KLAUZÁL TÉRI PARK RENDEZÉSE  
kiviteli tervi egyeztetés emlékeztetője

TÉMA: KUTYAFUTTATÓ KIALAKÍTÁSA

<b>2022.01.27</b>	online, Teams
résztevők:	Sólyom Benedek (Erzsébetváros, Főépítész) Szücs Balázs (Erzsébetváros, Alpolgármester) Hirbek Edina (ZöldEb - Kutyas Érdekvédők Egyesületének elnöke) Gyüre Borbála (tájépítész tervező)

### MEGLÉVŐ, ÚJ/FELÚJÍTOTT KERÍTÉS

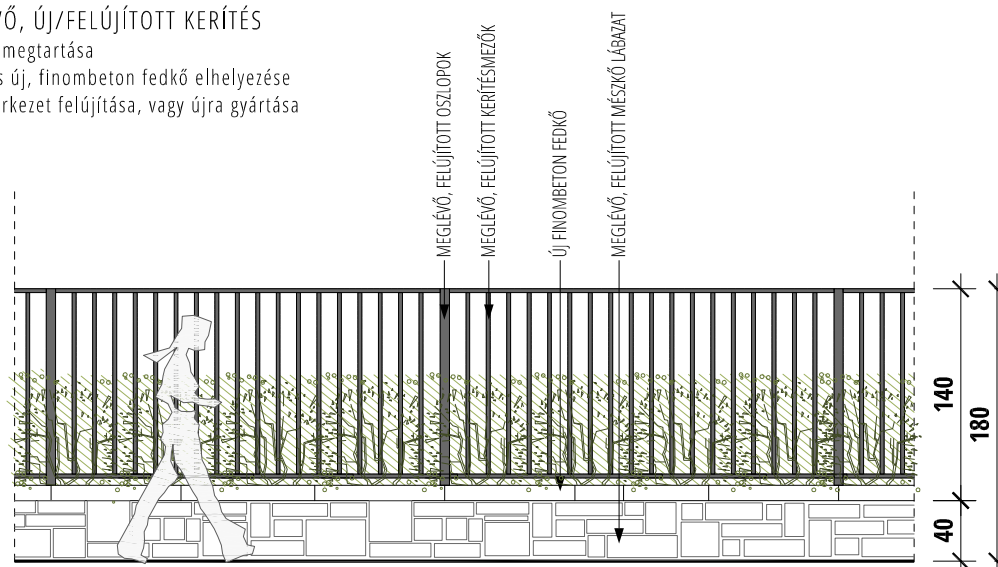
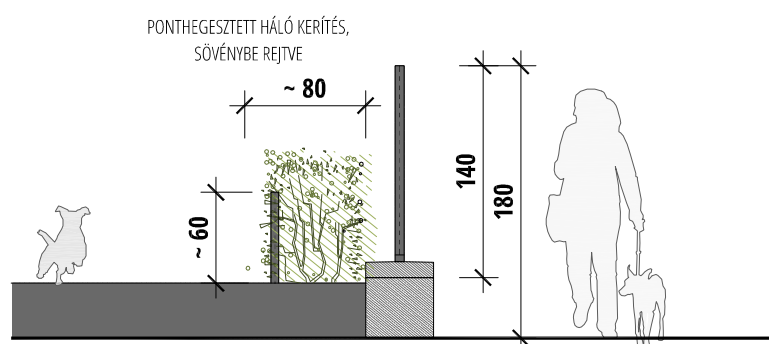
Kertítések, lehatárolás	- A külső, utca felőli kerítés a jelenlegivel azonos lesz, de a mostani, alsó szakaszra betett, kb 50 cm magas perforált lemez takarás lekerül róla - a kerítés mentén végig, alacsony, 60-80 cm magas, sűrű ágú cserjesáv kerül telepítésre - a cserjesáv megóvására a belső oldalon alacsony, 60 cm magas drótfonat kerítés épül, cserjesávba rejtve
	- a parki belső oldalon 120 cm magas, pontheesztett háló kerítés készül, sövénybe rejtve - a sportpálya felé kb 3 m széles zöldsáv lesz kialakítva, kettős cserjesávval ( 2 m magas örökzöld, és alacsonyabb lombhullató)
	- a zsilipes kapurendszer megmarad, de két bejutási pont lesz a két rövid oldalon, közterületről megközelíthetően

- a perforált lemez takarás leszedhető, ami a gyöngykakvics kiszóródás ellen védett - a cserjesáv jó - a beső alacsony kerítés legyen csak ideiglenes, könnyű szerkezet, ami a cserjék megerősödése után eltávolítható
- a sportpálya felől a takarás, és sűrű cserje határolás nagyon fontos
- rendben, jó ha két kapu van

# KUTYAFUTTATÓ KIALAKÍTÁSA helyszínrajz

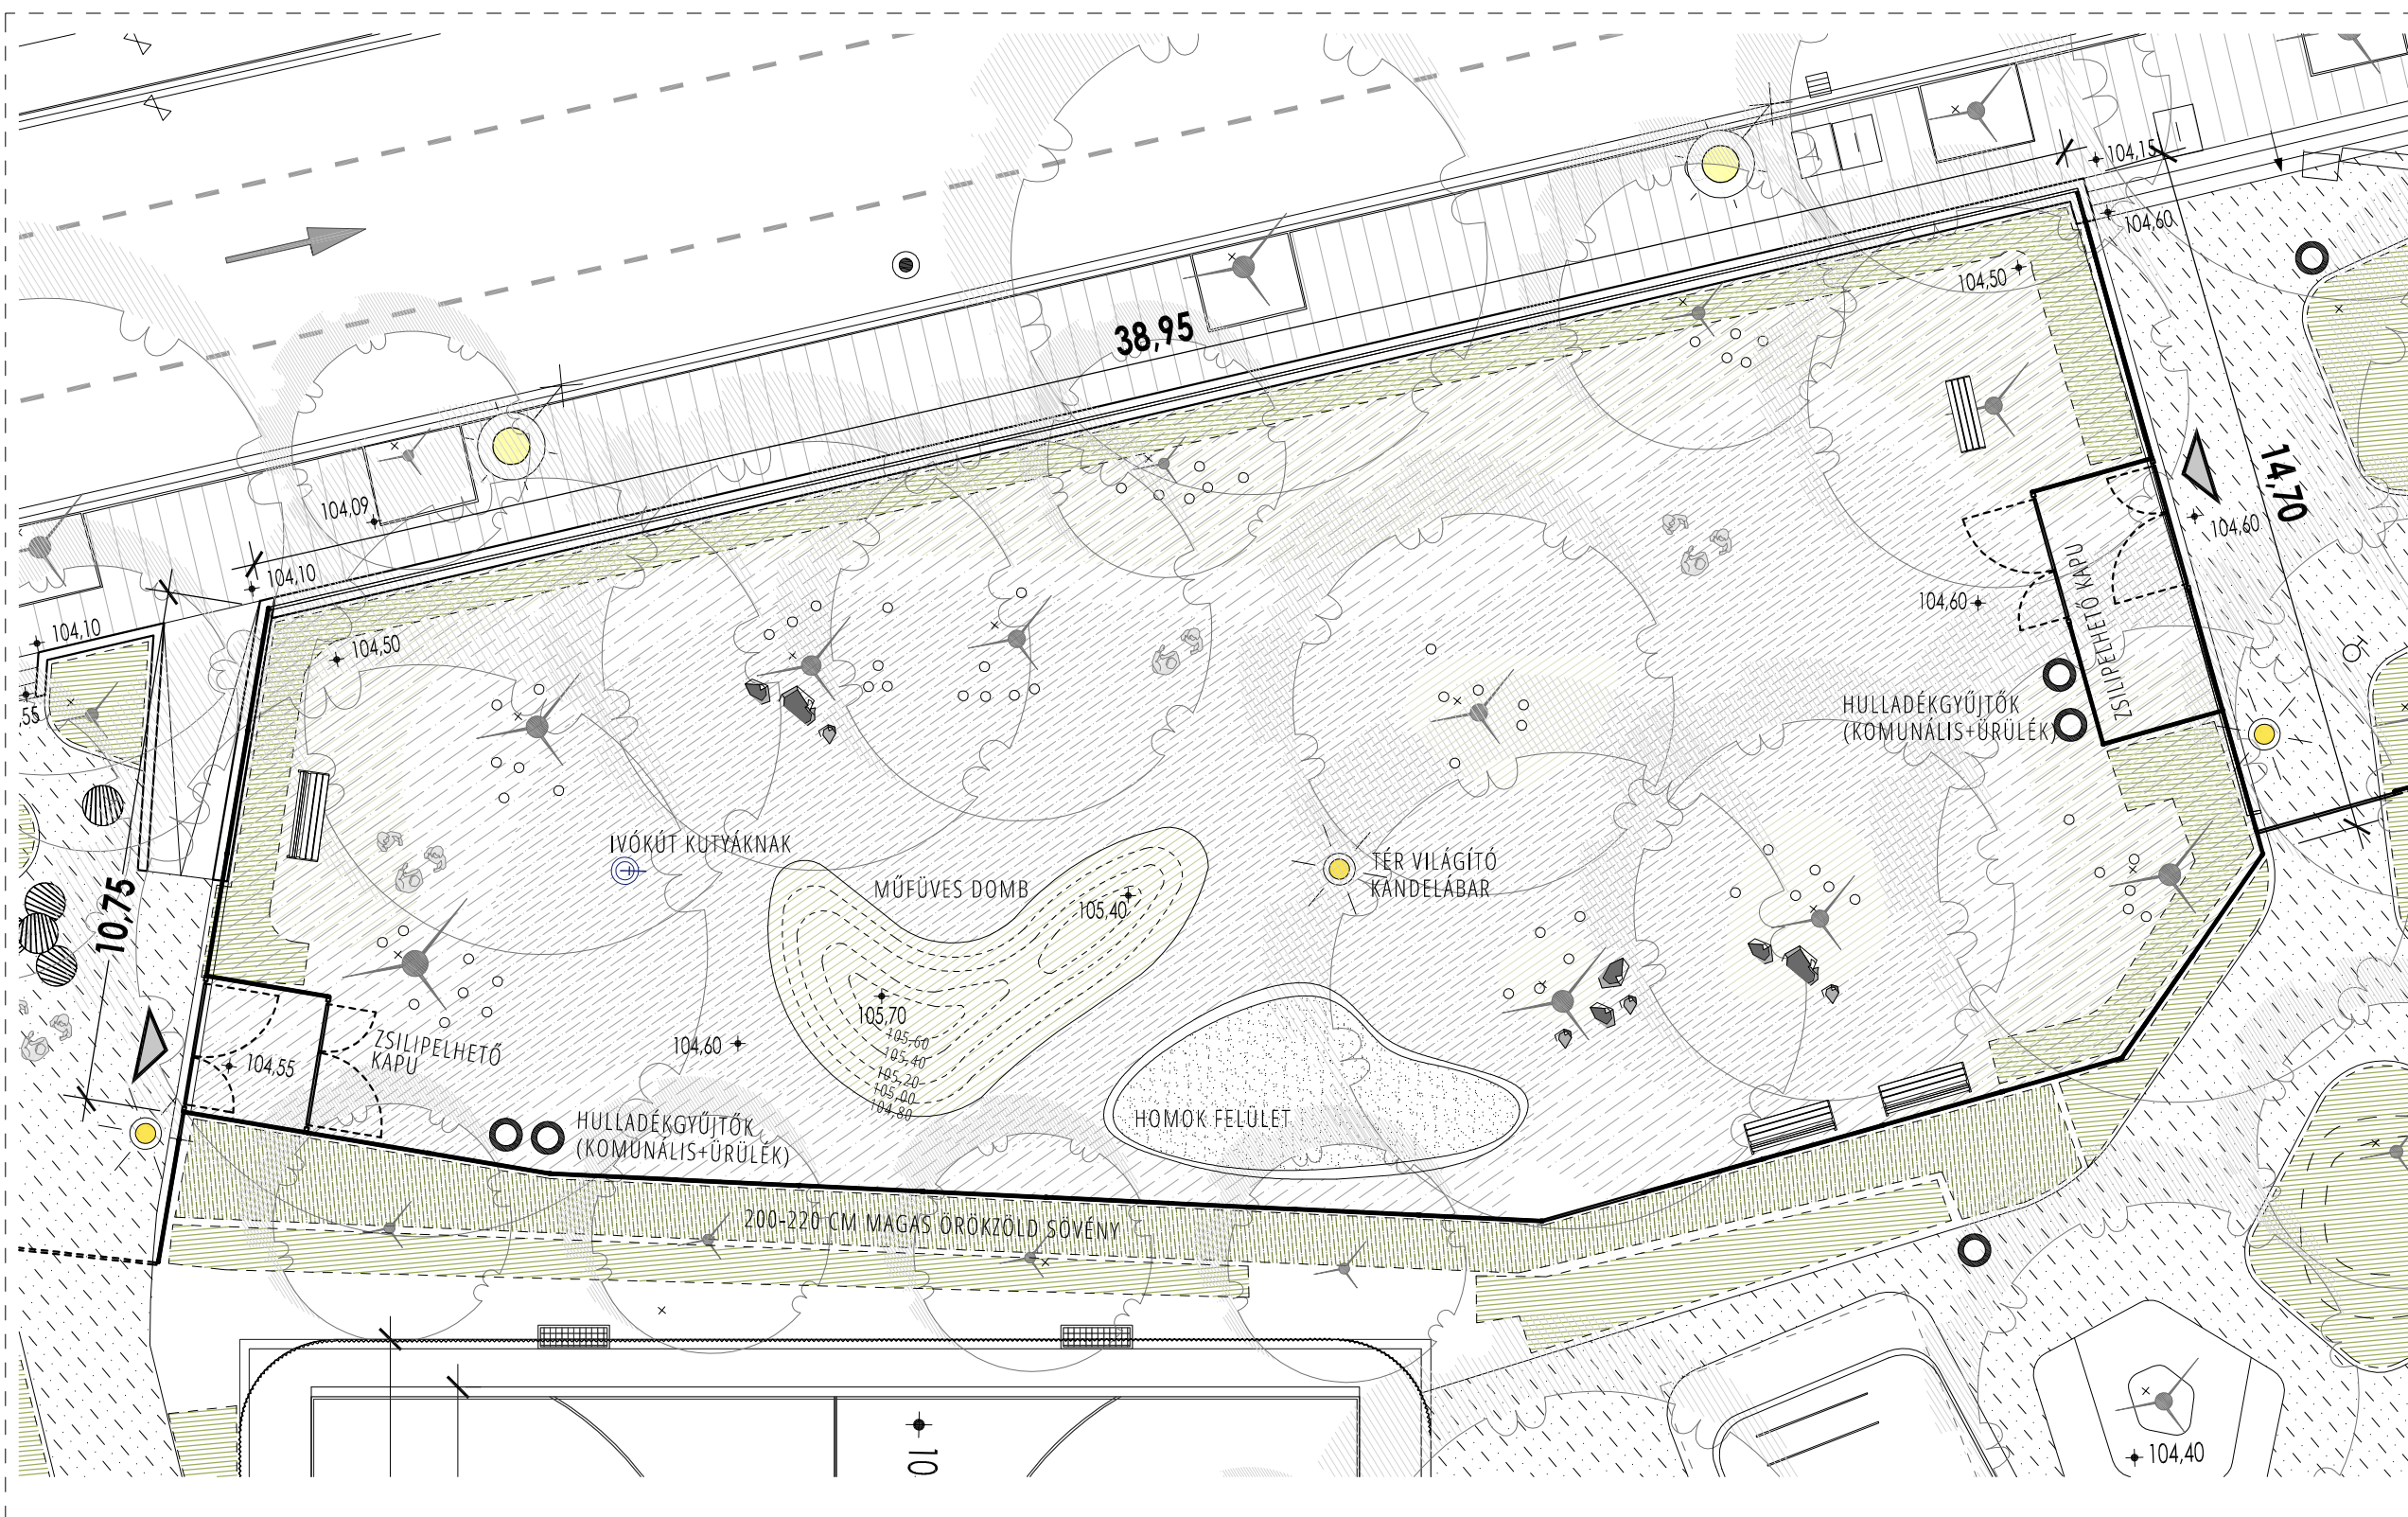
Kutyafttató elemei	- ivókút lesz, kérdés, hogy kell-e spec. itatótálás kút?
	- agility eszközökre van-e szükség?

<ul style="list-style-type: none"> <li>- gazdiknak padok lesznek, de a korábbi tervekkel ellentétben nem minden fa körül íves, mert az túl sok helyet vesz el a területből, és féltő, hogy fatörzs híján lepisilnék az ebek</li> <li>- hanem a a szélekre lesznek tolvá</li> </ul> <ul style="list-style-type: none"> <li>- 80-100 cm magad domb kialakítását tervezzük, nagyjából közepén, de az egyik kerítés oldalához közelebb elhelyezve</li> <li>- a területe kb 25 m2 lesz</li> <li>- a domb az erodálódás elkerülése érdekében műfű borítást kapna, talajszint alá süllyesztett szegéllyel</li> </ul> <ul style="list-style-type: none"> <li>- kb 20 m2 területen kialakítanánk homok felületet (ásás, hempergés), amit süllyesztett, akác rönk szegéllyel építenénk</li> </ul> <ul style="list-style-type: none"> <li>- fák körül, részben a kutyapisi terhelés csökkentésére 60-80 cm, változó magasságú körmart akác cölöpöket tennénk, amik a teret is kicsit oldják, elbújásra, szaglászásra is alkalmas helyek lehetnek</li> </ul> <ul style="list-style-type: none"> <li>- egyes fák közelébe nagyobb sziklatömböket is tennénk, ezek is téri elemek, szaglászós, körbejárós helyek lehetnek</li> </ul>	<ul style="list-style-type: none"> <li>- jó ha a széleken van pad, és nem kell túl sok</li> <li>- a padok környezetében és alatt, érdemes homokos felületet kialakítani, mert ott a kutyák szeretnek a gazdi közelében heverészni, áskálódni, és így a felület egyrészt erre alkalmas, másrészt könnyebben helyreállítható</li> <li>- tervező ezt beépíti a tervbe</li> </ul> <ul style="list-style-type: none"> <li>- domb lehet, a műfű borítás elfogadható, de nagyon fontos, hogy PVC alapú, min. 3-6 cm szálmagasságú legyen, ne rövid sörtés, padlószőnyeg szerű</li> <li>- a szegély mindenképp rejtett, vagy rugalmas legyen</li> </ul> <ul style="list-style-type: none"> <li>- a homok felület nagyon kell, lehetne nagyobb is (sajnos a zöldfelület számítás miatt nagyobb nem lehet..)</li> </ul> <ul style="list-style-type: none"> <li>- cölöpök lehetnek, de ne legyen túl sok, ne lógjon be a térbe nagyon, mert balesetveszélyes lehet, és ne legyen túl alacsony, buktató jellegű</li> </ul> <ul style="list-style-type: none"> <li>- sziklák nem kellene, féltő, hogy balesetveszélyes</li> </ul>

<p>Burkolat</p>	<ul style="list-style-type: none"> <li>- a területet zöldfelületként kell kialakítani, mert szűkén vagyunk a szabályozás miatt, bár tudjuk, hogy a gypp hosszútávon ki lesz taposva</li> <li>- apró szemű zúzott kavics és homok keverékből alakítunk ki enyhén tömöríthető szőrt felületet, amit fűvel vetünk be</li> <li>- ez a felület részben zöld tud maradni, viszont kitaposáskor nem sarasodik annyira, mint a fgyepfelület</li> </ul>	<ul style="list-style-type: none"> <li>- ez a jellegű burkolat elfogadható</li> </ul>

- kell ivókút, de az itatótál nem jó megoldás, mert a fertőzések így könnyen terjednek - olyan kút legyen, aminek van felső, és alsó csapkiállása is
- a terület ehhez kicsi, nem kell agility, mert csak balesetveszélyes lenne
- ha lenne mód a park területén földre helyezhető, agility elemek bérlésére, az jó lenne
- megrendelői vélemény, hogy erre nem lesz mód
